Vinalesa *sense barreres*

Barreres arquitectòniques en els carrers de Vinalesa

Itinerari 1 De la plaça del Castell al cementeri
Itinerari 2 Del poliesportiu a la parada de l'autobús

Punt 15

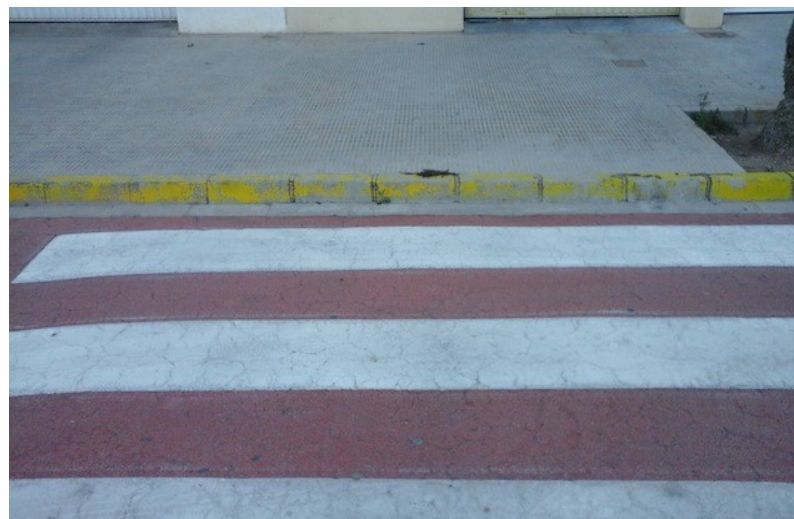
Ubicació: Pas de vianants a l'avinguda Sanchis Guarner.

Problema: Espai entre el pas de vianants i la vorera.

Proposta de solució: Igualar el pas de vianants a la vorera.

Punt 31

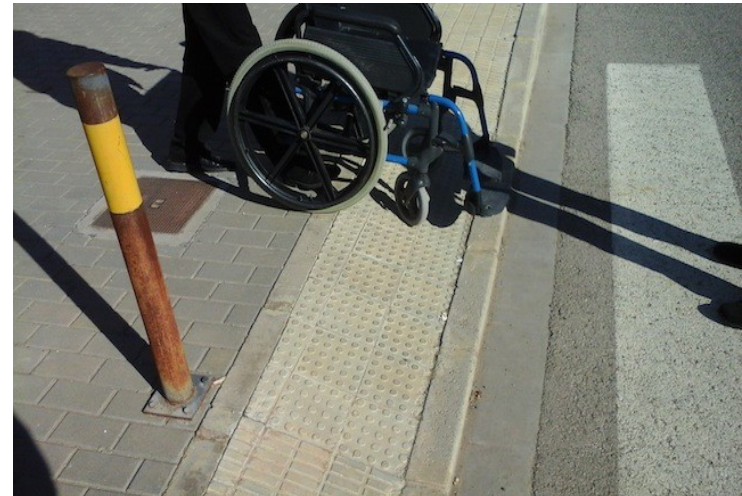
Ubicació: Vorera del carrer Enric Valor.

Problema: Desnivell de rebaixa de la vorera al carrer Enric Valor.

Proposta de solució: Ampliació de la rebaixa per a reduir el desnivell.
